# 第2回流域委員会での 指摘事項とその対応

令和2年10月26日

国土交通省 中部地方整備局  
天竜川上流河川事務所  
浜松河川国道事務所  
三峰川総合開発工事事務所

# 天竜川ダム再編事業 事業再評価

## II 恒久堆砂対策工法の選定【土砂排除方法と土砂処置方法の選定】

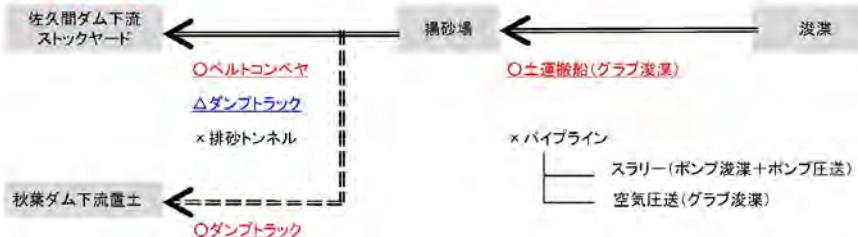
意見	<ul style="list-style-type: none"> <li>・「吸引工法」から「置土工法」を選定するにあたり、ベルトコンベア以外の工法について方法は検討したのか</li> <li>・委員会資料にて検討の経緯が確認できるので説明していただきたい。</li> </ul>
回答	<ul style="list-style-type: none"> <li>・恒久堆砂対策施設の検討については、「天竜川ダム再編事業恒久堆砂対策工法検討委員会」にて審議をしている。土砂を排除する工法については、確実かつ効率的に実施する観点から掘削、浚渫により実施するものとした。移送方法については、下流への濁水排出を回避するためパイプラインや排砂トンネルは比較対象とせず、揚砂場からストックヤードへの運搬はダンプトラックとベルトコンベアを比較し、ベルトコンベアを選定した。</li> </ul>

- 所定の箇所を対象に確実かつ効率的(経済的)に貯水池内での土砂排除が実施でき対策は「平常時の掘削・浚渫」  
● 削浚・削削等の土砂を確実かつ効率的(経済的)に処置できる方法は「下河川運搬」  
● なお、流入土砂量の年変動等に対応するため補完的な方法として、「音波利用」や「湖内移動」も適宜検討

## 4-2-1 下流ストックヤードの施設概要

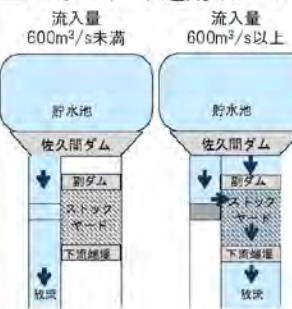
意見	<ul style="list-style-type: none"><li>・置土工法は平常時に浚渫した土砂をストックヤードに置き出水時に流下させる工法だが、小出水でも流下すると想定される。下流河川への影響は如何か</li><li>・小洪水では置土が流下しない工夫をしていることを委員会資料にて説明していただきたい</li></ul>
回答	<ul style="list-style-type: none"><li>・下流への置土を流下させるタイミングを遅らせるため、ストックヤードに小規模出水用水路を計画している。佐久間ダムへの流入量が600m<sup>3</sup>/s未満の場合は、分流施設により小規模出水用水路に流下させ、600m<sup>3</sup>/s以上となったらストックヤードを流下させる。</li></ul>

- 下流ストックヤードは佐久間ダムの浚渫土砂を下流に還元するための置土施設である。
- 下流ストックヤードの施設構成は、上流分流施設、小規模出水用水路、下流端堰で構成される。
- 小規模出水用水路は、下流へ置土を排出するタイミングを遅らせるための施設であり、排砂開始流量に合わせて600m<sup>3</sup>/sの施設規模とした。

- 下流端堰放流口の閉塞防止のため、約50mの離隔を設定
- 下流側からの立上り1/20程度、副ダムへの擦付河床勾配(1/300)程度を想定

## 5. 今後のモニタリング調査計画 【モニタリング調査計画の追加】

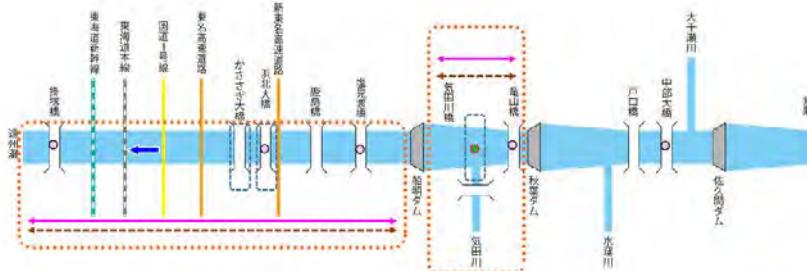
意見	<ul style="list-style-type: none"> <li>天竜川は淵が多く生物が多様なことが特徴であるが、土砂の供給により、淵が埋まることを懸念している。淵での堆積状況等を調査して、必要であれば対策してほしい。</li> <li>天竜川水系では、総合土砂管理計画検討委員会があり、下流河道への影響についても検討をしている。公表資料を整理し、説明していただきたい。</li> </ul>
回答	<ul style="list-style-type: none"> <li>「天竜川流砂系総合土砂管理計画検討委員会」では、天竜川ダム再編事業における流出土砂が下流河川に与える影響予測・評価について検討するために、モニタリング計画を策定している。土砂の堆積が予測された下流河道などで、魚類調査及び瀬淵調査等を実施することとしている。</li> </ul>

- 排砂による天竜川に生じる渦りの変化、栄養塩類の負荷量の変化を把握するため、本川・支川で出水時の水質調査を追加する。
- 出水直後に魚類の避難場状況調査を追加する。
- 河床材料の粒径が小さくなると予測された水産川～大千瀬川合流の間で魚類・底生動物調査を追加する（大千瀬川合流では河川水辺の国勢調査が実施されているため、最大限活用する）。
- 土砂の堆積が予測された気田川合流部付近等で魚類調査・底生動物調査・河床材料調査、底質調査を追加する。
- 事業後の影響を把握するための支川の状況把握調査を実施する。
- 水産川～大千瀬川合流、気田川合流部を中心とした河道状況の調査（写真撮影等）を追加する。
- 事業のプラス効果も含めた長期的な環境変化を把握する。
